**Verslag huishoudelijke elektrische installatie op laagspanning en zeer lage spanning****Algemeen:**

Referentie: 008-20260619-04	Datum controle: 19/06/2026
Keurder: 008

Eigenaar: Onbekend	EAN-code: Onbekend
Adres installatie: Sint-Bernardusstraat 23, 3920 - Lommel	Nummer teller(s): 1LGZ0569775136
Distributienetbeheerder installatie: Fluvius	
Datum uitvoering installatie: ☒ Vóór 01/10/1981 ☐ Tussen 01/10/1981 en 01/06/2020 ☐ Vanaf 01/06/2020	
Type: ☒ Wooneenheid ☐ Niet-huishoudelijk ☐ PV ☐ Batterij ☐ Laadpaal

☐ 6.4 (Gelijkvormigheidscontrole voor ingebruikname)
☐ 6.4 (Belangrijke wijziging/uitbreiding)
☐ 6.5 (Controlebezoek)
☐ 8.4.1 (Controlebezoek van een oude installatie voor de verzwaring van de aansluiting op het openbaar distributienet)
☒ 8.4.2 (Controlebezoek van een oude installatie bij verkoop)
☐ 8.4.3 (Vrij controlebezoek van een oude installatie)
☒ Afwijkende beschikkingen (Boek 1) toegepast
☐ Herkeuring op het verslag

Inbreuk(en):

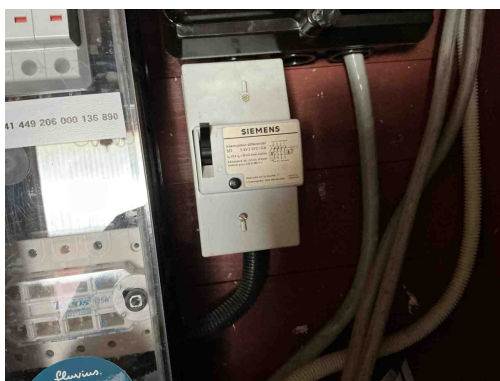
B29 - Het elektrisch verdeelbord in een huishoudelijke ruimte is niet voorzien van een deur (Boek1: 5.3.5.1).
Opmerking: Oa bord 1, bord 2

Inbreuk(en):

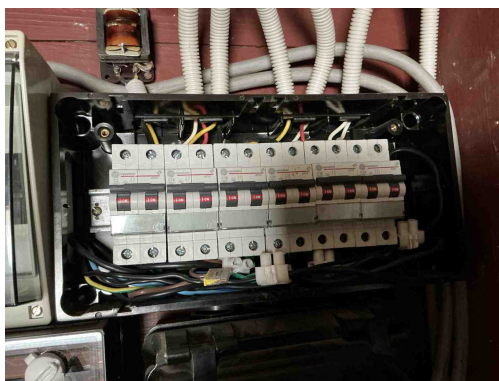
B29 - Het elektrisch verdeelbord in een huishoudelijke ruimte is niet voorzien van een deur (Boek1: 5.3.5.1).
Opmerking: Oa bord 1, bord 2

Inbreuk(en):

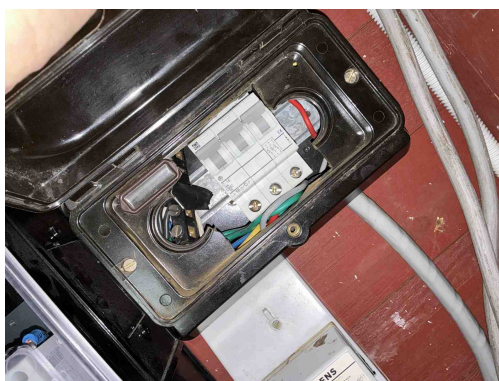
B06 - Het elektrisch verdeelbord heeft niet de minimale beschermingsgraad IPXX-B in een gewone ruimte (Boek 1: 4.2.2.3).
Opmerking: Oa bord 2, bord 3, bord 4

Inbreuk(en):

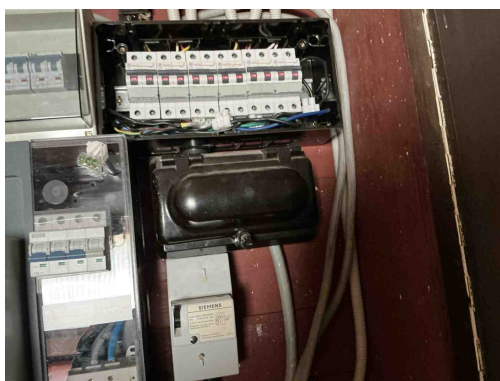
B06 - Het elektrisch verdeelbord heeft niet de minimale beschermingsgraad IPXX-B in een gewone ruimte (Boek 1: 4.2.2.3).
Opmerking: Oa bord 2, bord 3, bord 4

Inbreuk(en):

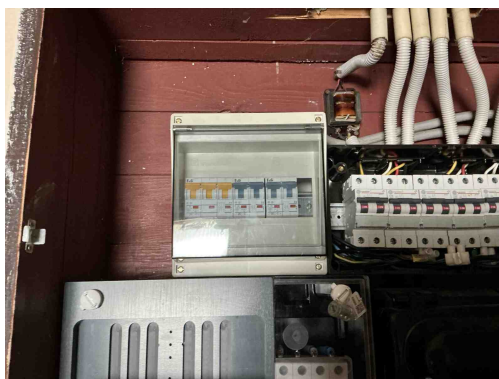
B17 - De voedingsspanning is niet op elk bord vermeld (Boek 1: 3.1.3.3).
Opmerking: Oa alle borden

Inbreuk(en):

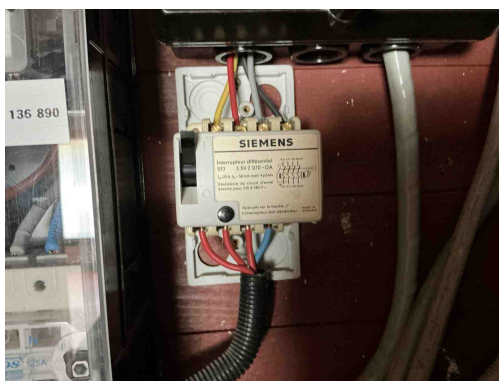
B17 - De voedingsspanning is niet op elk bord vermeld (Boek 1: 3.1.3.3).
Opmerking: Oa alle borden

Inbreuk(en):

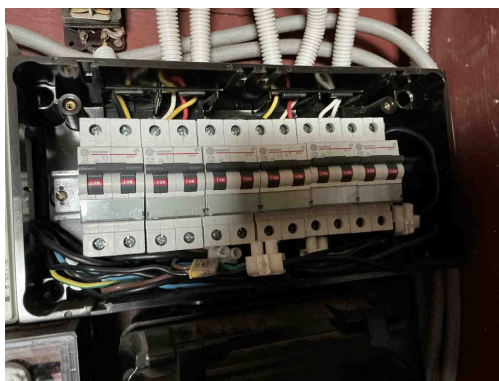
D24 - De differentieelstroombeschermingsinrichtingen die worden geplaatst in huishoudelijke installaties dienen tenminste van het type A te zijn (Boek 1: 5.3.5.3).
Opmerking: Oa bord 1

D04 - De hoofddifferentieelstroominrichting is niet verzegelbaar (Boek 1: 4.2.4.3).
Opmerking: Oa bord 1

Inbreuk(en):

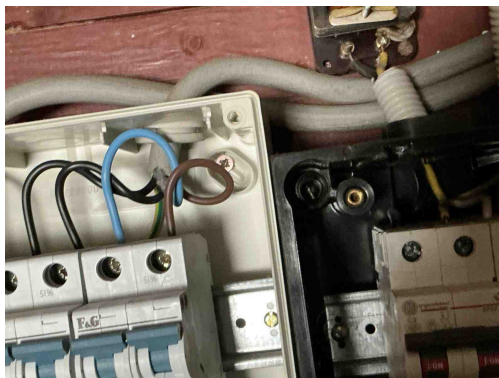
C35 - Er zijn doorverbindingen gemaakt met lusterklemmen; er kon niet aangetoond worden dat deze klemmen geschikt zijn voor de aanwezige spanning, stroom en draadsectie en dat ze "CE" zijn (Boek 1: 1.4.2.1.).

Opmerking: Oa bord 3

Inbreuk(en):

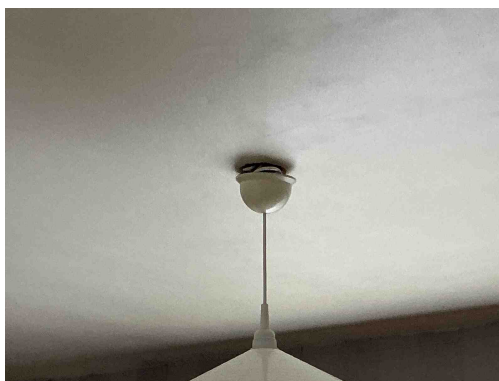
T21 - Het elektrisch materieel is niet geplaatst volgens de voorschriften van de fabrikant/ regels van goed vakmanschap . (Boek 1: 1.4.1.3)

Opmerking: Oa bord 4 Ophangingswijzen niet afgedekt, contactdoos dient niet voor de toepassing slaapkamer 2,...

Inbreuk(en):

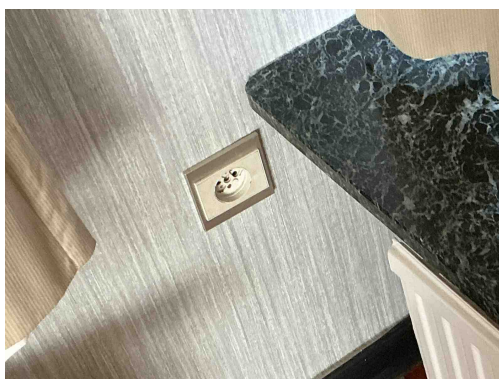
T21 - Het elektrisch materieel is niet geplaatst volgens de voorschriften van de fabrikant/ regels van goed vakmanschap . (Boek 1: 1.4.1.3)

Opmerking: Oa bord 4 Ophangingsvijzen niet afgedekt, contactdoos dient niet voor de toepassing slaapkamer 2,...

T11 - De contactdozen waarvan de toegekende stroomsterkte maximaal 16A en de toegekende spanning maximaal 250V bedraagt en niet bedoeld zijn voor de voeding van een of meerdere verbruikstoestellen voor een specifiek doel en niet geplaatst zijn in of op schakel- en verdeelborden, beschikken niet of IPXX-D (incl. gemeenschappelijke delen residentieel geheel) (Boek 1: 4.2.2.3/5.3.5.2).

Opmerking: Oa living, keuken, wasplaats,...

T03 - Contactdozen met randaarding zijn niet toegelaten in huishoudelijke installaties en in niet huishoudelijke installaties zonder BA4/BA5 personeel (Boek 1: 5.3.5.2).

Opmerking: Oa wasplaats, slaapkamer 2, keuken,...

Inbreuk(en):

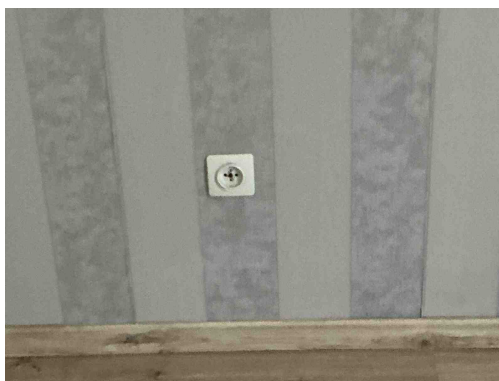
T11 - De contactdozen waarvan de toegekende stroomsterkte maximaal 16A en de toegekende spanning maximaal 250V bedraagt en niet bedoeld zijn voor de voeding van een of meerdere verbruikstoestellen voor een specifiek doel en niet geplaatst zijn in of op schakel- en verdeelborden, beschikken niet of IPXX-D (incl. gemeenschappelijke delen residentieel geheel) (Boek 1: 4.2.2.3/5.3.5.2).

Opmerking: Oa living, keuken, wasplaats,...

Inbreuk(en):

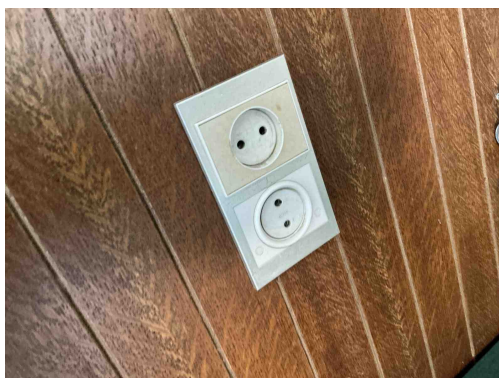
T11 - De contactdozen waarvan de toegekende stroomsterkte maximaal 16A en de toegekende spanning maximaal 250V bedraagt en niet bedoeld zijn voor de voeding van een of meerdere verbruikstoestellen voor een specifiek doel en niet geplaatst zijn in of op schakel- en verdeelborden, beschikken niet of IPXX-D (incl. gemeenschappelijke delen residentieel geheel) (Boek 1: 4.2.2.3/5.3.5.2).

Opmerking: Oa living, keuken, wasplaats,...

Inbreuk(en):

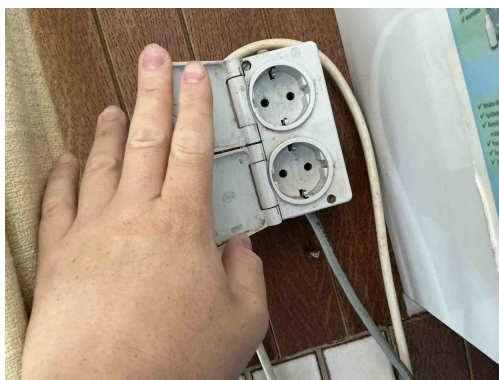
T11 - De contactdozen waarvan de toegekende stroomsterkte maximaal 16A en de toegekende spanning maximaal 250V bedraagt en niet bedoeld zijn voor de voeding van een of meerdere verbruikstoestellen voor een specifiek doel en niet geplaatst zijn in of op schakel- en verdeelborden, beschikken niet of IPXX-D (incl. gemeenschappelijke delen residentieel geheel) (Boek 1: 4.2.2.3/5.3.5.2).

Opmerking: Oa living, keuken, wasplaats,...

Inbreuk(en):

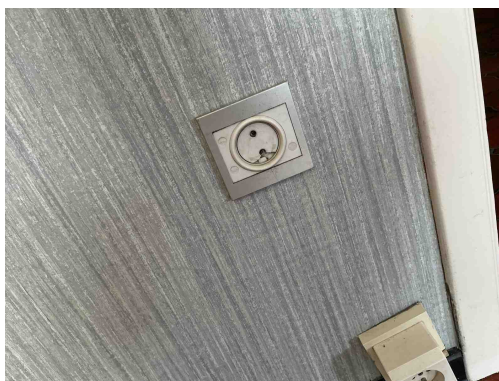
T11 - De contactdozen waarvan de toegekende stroomsterkte maximaal 16A en de toegekende spanning maximaal 250V bedraagt en niet bedoeld zijn voor de voeding van een of meerdere verbruikstoestellen voor een specifiek doel en niet geplaatst zijn in of op schakel- en verdeelborden, beschikken niet of IPXX-D (incl. gemeenschappelijke delen residentieel geheel) (Boek 1: 4.2.2.3/5.3.5.2).

Opmerking: Oa living, keuken, wasplaats,...

T03 - Contactdozen met randaarding zijn niet toegelaten in huishoudelijke installaties en in niet huishoudelijke installaties zonder BA4/BA5 personeel (Boek 1: 5.3.5.2).

Opmerking: Oa wasplaats, slaapkamer 2, keuken,...

Inbreuk(en):

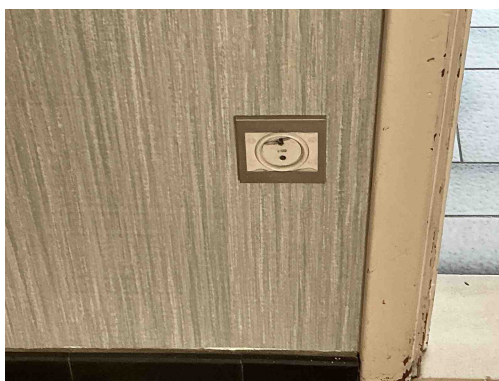
T09 - Bepaalde contactdozen en/of schakelaars zijn beschadigd (Boek 1: 1.4.1.3).
Opmerking: Oa living, slaapkamer 3

Inbreuk(en):

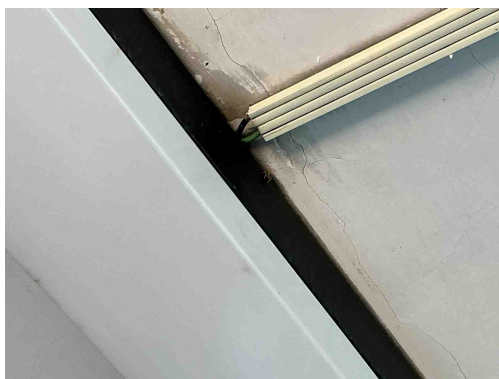
T13 - Opbouwcontactdozen en/of -schakelaars zonder achterplaatje mogen niet rechtstreeks op een brandbare ondergrond bevestigd worden (Boek 1: 4.3.3.5).

Opmerking: Oa wasplaats

Inbreuk(en):

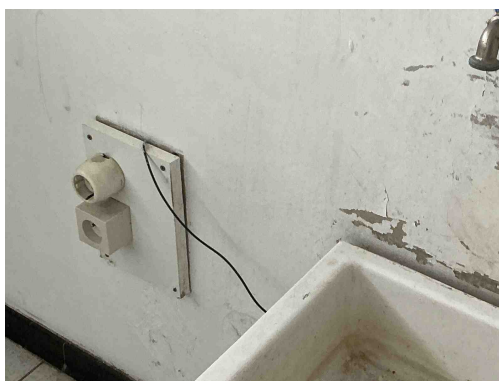
C21 - Het gebruik van geleiders van het type VOB, zonder bijkomende afscherming is niet toegestaan (Boek 1: 5.2.9.6).
Opmerking: Oa wasplaats, keuken,

Inbreuk(en):

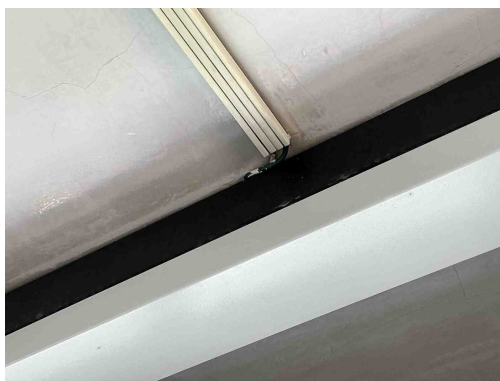
C21 - Het gebruik van geleiders van het type VOB, zonder bijkomende afscherming is niet toegestaan (Boek 1: 5.2.9.6).
Opmerking: Oa wasplaats, keuken,

Inbreuk(en):

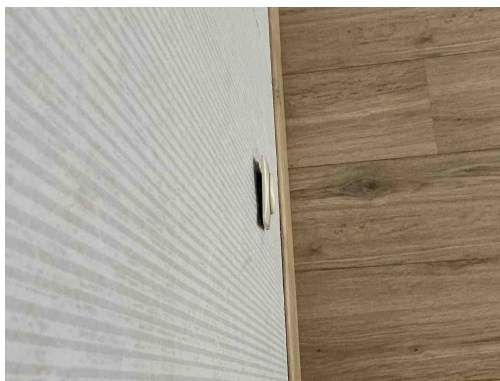
C21 - Het gebruik van geleiders van het type VOB, zonder bijkomende afscherming is niet toegestaan (Boek 1: 5.2.9.6).
Opmerking: Oa wasplaats, keuken,

Inbreuk(en):

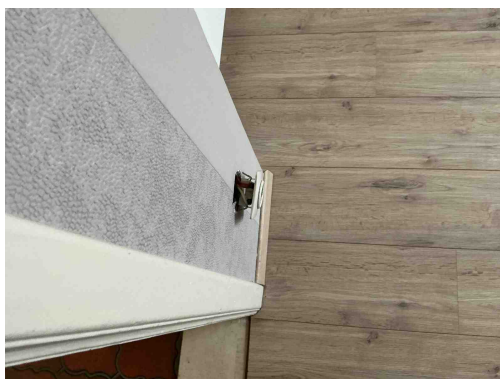
T10 - Bepaalde contactdozen en/of schakelaars zijn niet degelijk bevestigd (Boek 1: 1.4.1.3).
Opmerking: Oa slaapkamer 1, slaapkamer 4

Inbreuk(en):

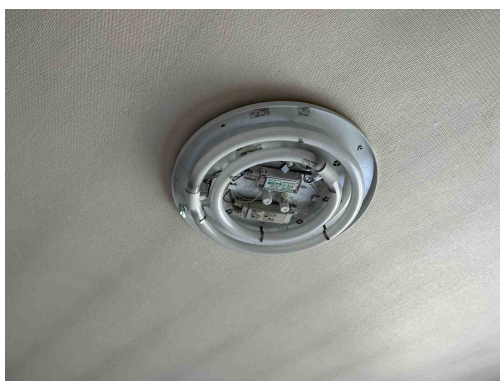
T10 - Bepaalde contactdozen en/of schakelaars zijn niet degelijk bevestigd (Boek 1: 1.4.1.3).
Opmerking: Oa slaapkamer 1, slaapkamer 4

Inbreuk(en):

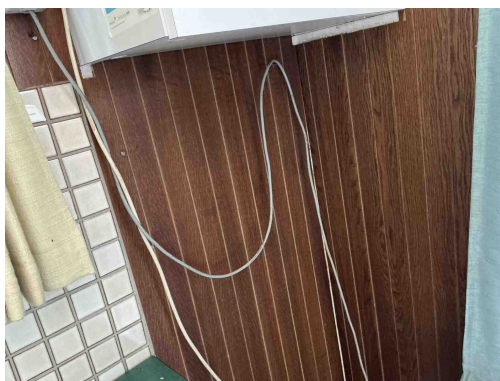
T23 - Het elektrisch materiaal is beschadigd. (Boek 1: 1.4.1.3).
Opmerking: Oa lamp slaapkamer 3

Inbreuk(en):

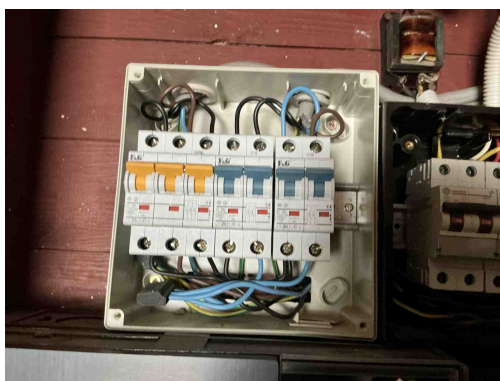
C13 - Onvoldoende bevestiging van de leiding(en) (Boek 1: 5.2.9.5).
Opmerking: Oa Keuken,
